## DG85 微差圧計のリニューアルについて

DG85 微差圧計について、以下の通りリニューアルを行いますのでお知らせ致します。

図1 外枠変更

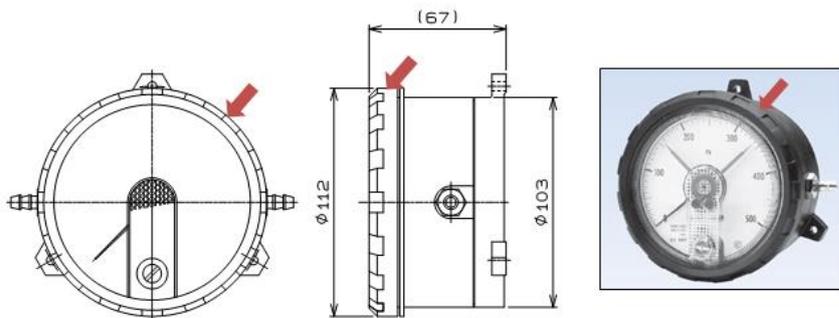
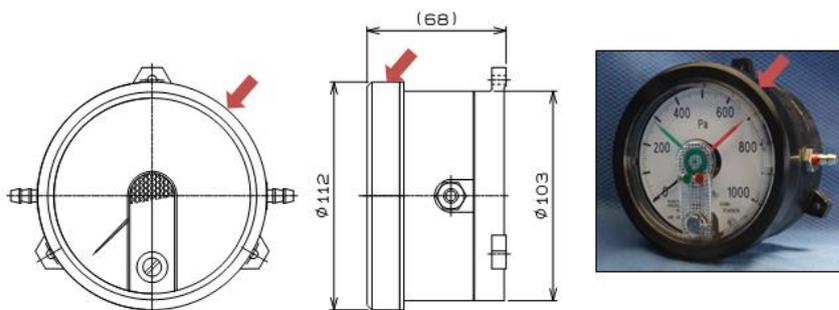
リニューアル項目		現状品	リニューアル品	
外枠	材質	金属(アルミニウム)製	樹脂(ポリアセタール)製	
	その他	デザイン変更(次頁 図1 参照)		
目盛様式 (次頁 図2 参照)	文字高さ	目盛数字	4mm	6mm
		単位	3.5mm	5mm
	サークル線	有	無	
	モデルNo.	表示無	4桁表示	
	器番	刻印(着色無)	黒色印刷

参考資料1 外枠デザイン  
現状品

リニューアル品

※矢印で示す部分が外枠になります。

図2 目盛様式

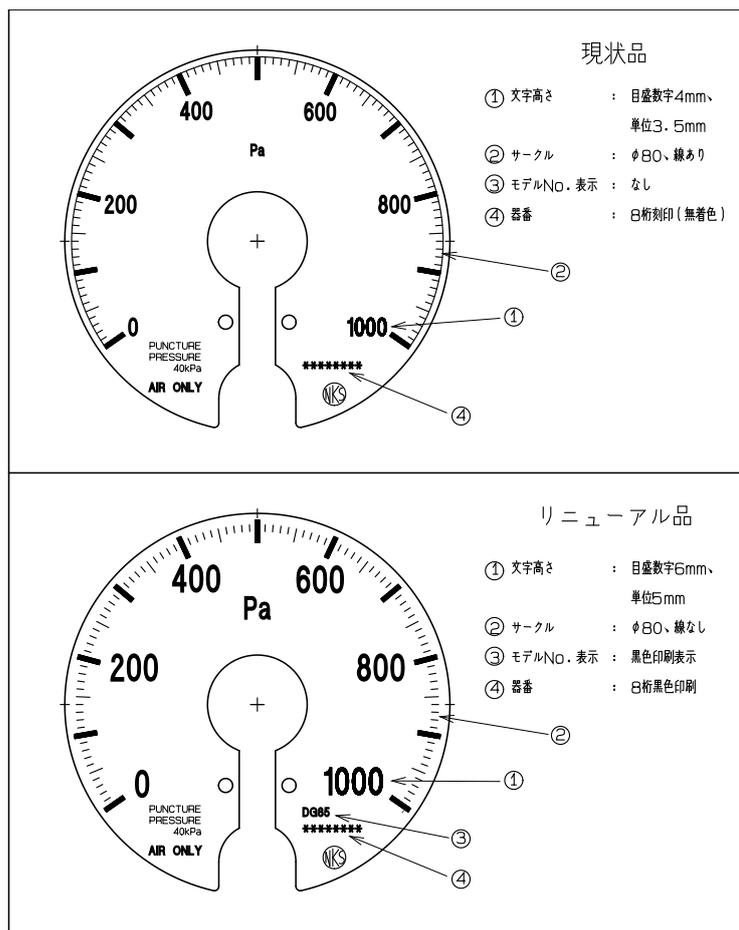
参考資料2 目盛様式
